## 0. 一般事項

#### 1. 耐震壁の許容水平せん断力

図 19.5-1 複数開口の等価開口置換

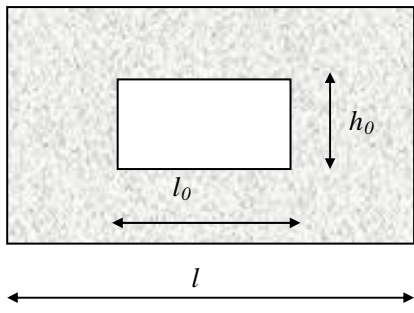
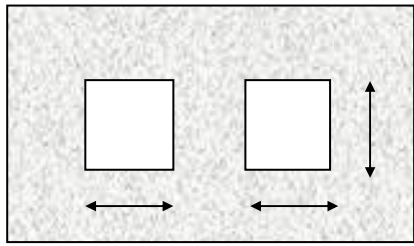
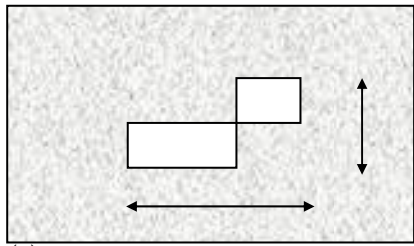
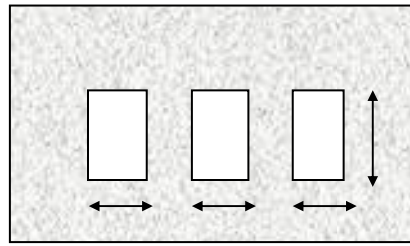
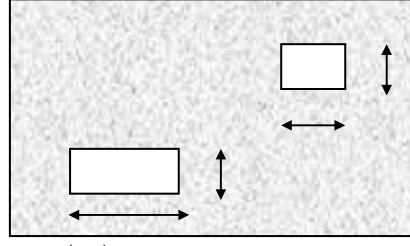
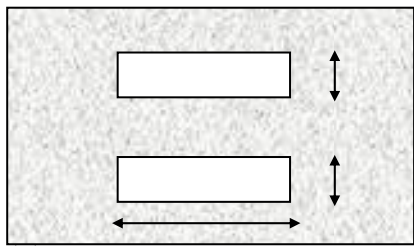
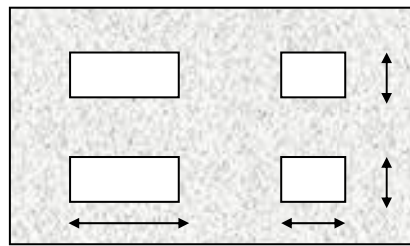
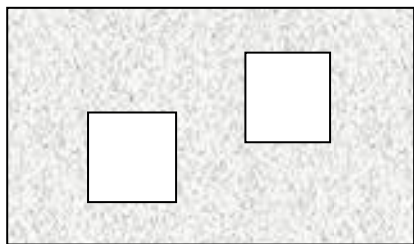
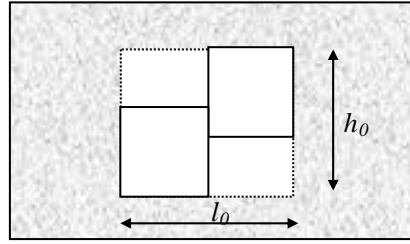
今後検討する予定
